縮尺表記と平面図の図形に、約10%の不整合

TRC Eホール設備図 2025/12版 / JRRF公開スキャン / 比較日 2026-10-01

JRRF 会場 / 公式PDFとスキャン由来モデルの比較

1/250としてトレース

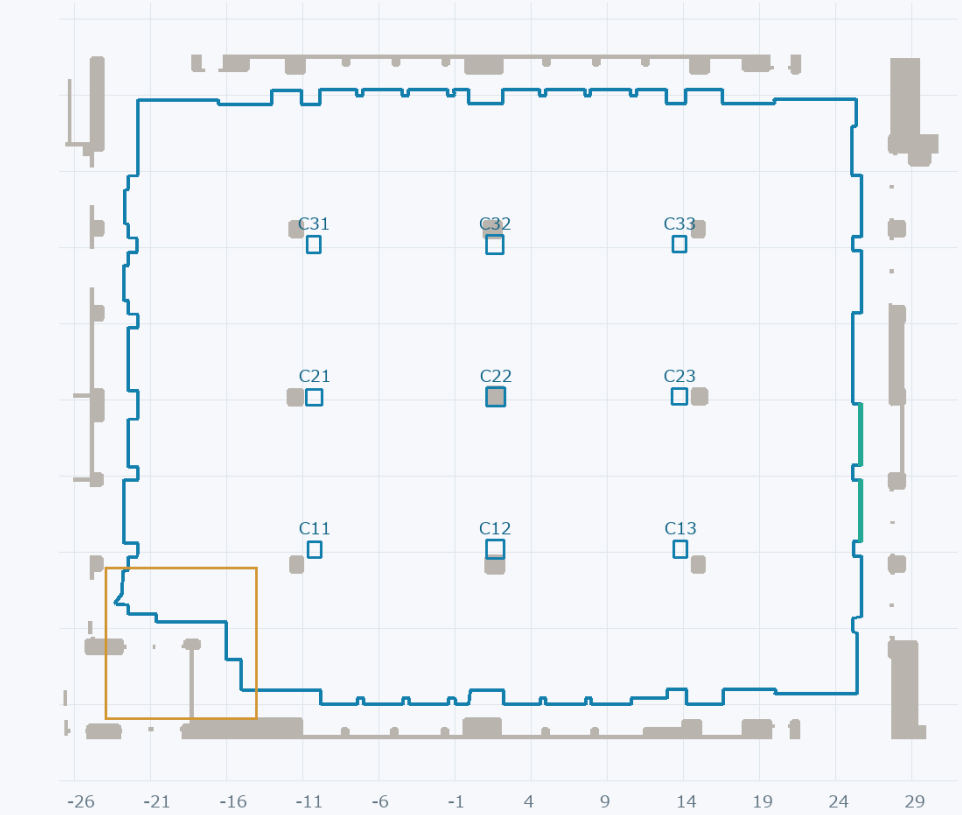
PDF内のベクトル座標を直接測定しました。「1/250」で図形をトレースすると、代表寸法を約10%大きく読み取ります。
右下のスケールバーは1/250と整合する一方、平面図の柱や横2mのグリッドは約1/227相当で描かれています。

確認箇所	図中の寸法表記	PDF図形を1/250で換算	結果
主要な横方向の寸法線	47.520 m	52.122 m	表記より約4.60 m大きい
天井グリッドの横ピッチ	2.000 m	2.201 m	約10.03%大きい
外側の柱の幅（例C11）	0.860 m	0.946 m	約10.02%大きい
外側の柱の奥行き（例C11）	1.050 m	1.155 m	約10.02%大きい
右下のスケールバー全長	10.000 m	10.0002 m	表記と一致

図形が約10%大きい / 位置は柱群の中心で合わせる

橙の囲み: SW隅はモデル側の床輪郭も暫定。差をすべてPDF誤差にしない。

図中の寸法で補正して重ねる

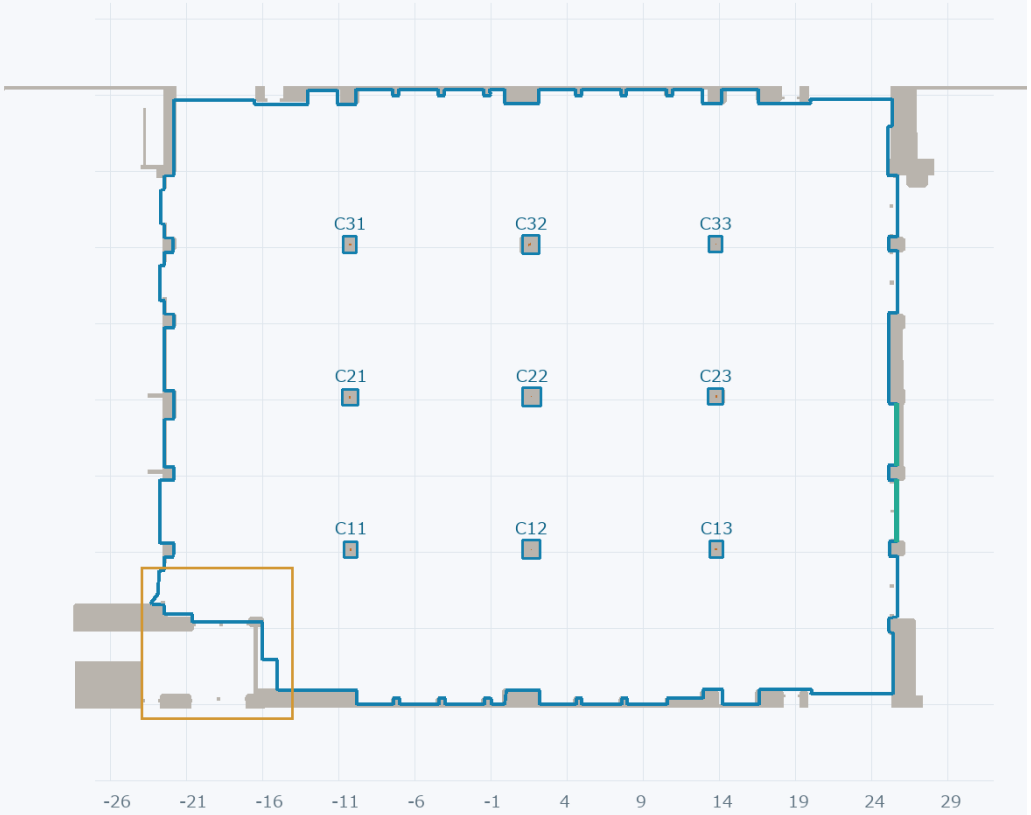
倍率のみ補正、柱群で回転と平行移動を合わせる

橙の囲み: SW隅はモデル側の床輪郭も暫定。差をすべてPDF誤差にしない。

寸法値: 幅47.520m / スキャン代表幅47.527m　　柱の寸法差: 最大19mm

PDF自身のグリッドと柱寸法12件から求めた換算は 0.08015503 m/PDF point。実効縮尺は約1/227.21です。
1/250で作ったトレースを比較用に合わせる係数は約0.9088になります。これはPDF側の図形の補正で、スキャンを拡大縮小した結果ではありません。
